Observaciones al Informe de Mínimo Técnico del PFV Huatacondo

Autor	Departamento de Control de la Operación		
Fecha	16 de enero de 2020		
Código	CEN-GOP-DCO-MT-PFV HUATACONDO-V1	Versión	1
Emitido por	Eglis Alirio Hernández Suárez.		
Revisado por	Jorge Da Costa Ll.		
Aprobado por	Gretchen Zbinden V. - Rodrigo Espinoza V.		
Actividad	Informe Mínimo Técnico de PFV Huatacondo

Figura 1: Sistema Equivalente parque ERNC (Solar o Eólico)

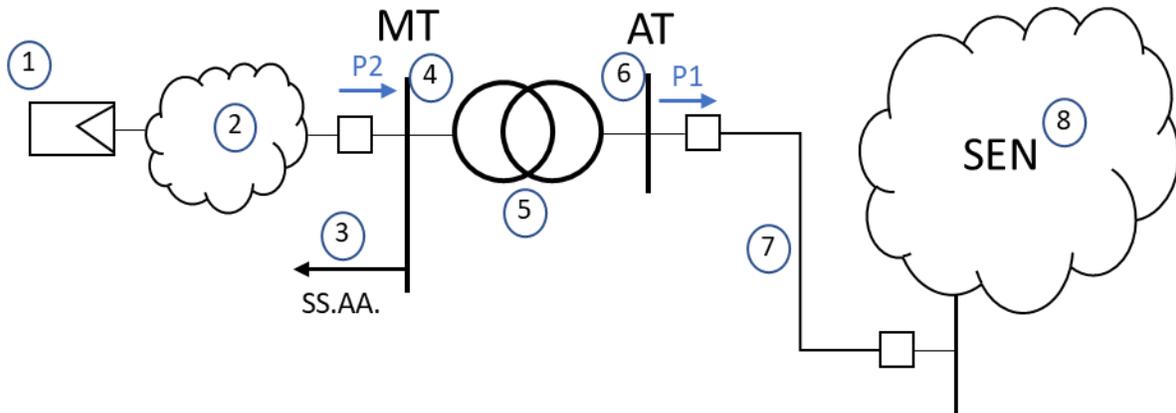
Considerando la descripción anterior, se solicita enviar e incorporar al informe técnico la siguiente información, referida a la operación en carga mínima:

- a) **P1**: Potencia activa inyectada en la barra de alta tensión (AT) de la central [MW].

- b) **P2**: Potencia activa inyectada en la barra de media tensión (MT) de la central [MW].
- c) **Ptrafo**: Pérdidas activas en el transformador de poder de la central [kW].
- d) **SS.AA.**: Servicios Auxiliares de la central [kW].
- e) **Pcolector**: Pérdidas en el sistema colector del parque ERNC [kW].

Finalmente, el Coordinador Eléctrico Nacional definirá el mínimo técnico (MinTec) de la central según la siguiente fórmula:

$$\text{MinTec} = P1 + Ptrafo + SS.AA. + Pcolector, \text{ ó}$$

$$\text{MinTec} = P2 + Pcolector$$
